改善箇所説明図

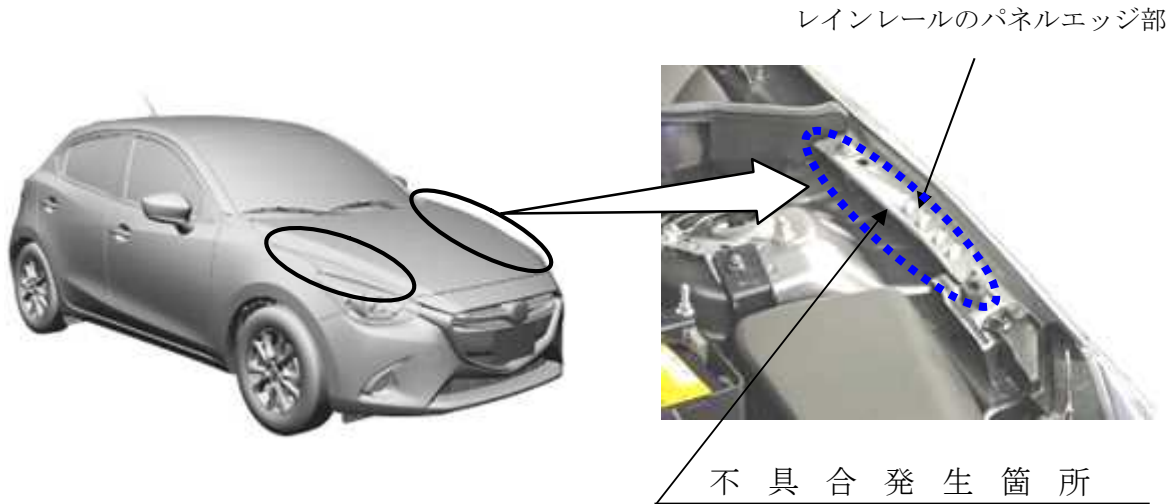
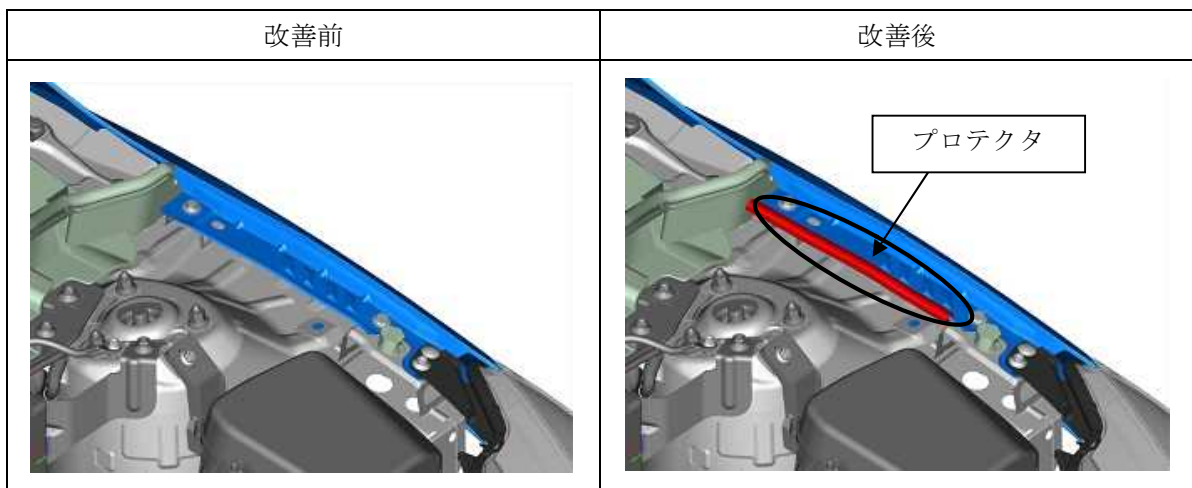
エンジンルーム内のフロントフェンダー裏側にあるレインレールの端部処理が不適切なため、パネルエッジ部に製造工程で発生したバリ等がある。そのため、清掃時等に当該パネルエッジ部に手が触れると、切創するおそれがある。

全車両、レインレールのパネルエッジ部にプロテクタを装着する。

識別：助手席側のプロテクタ後端部に黄ペンを塗布する。
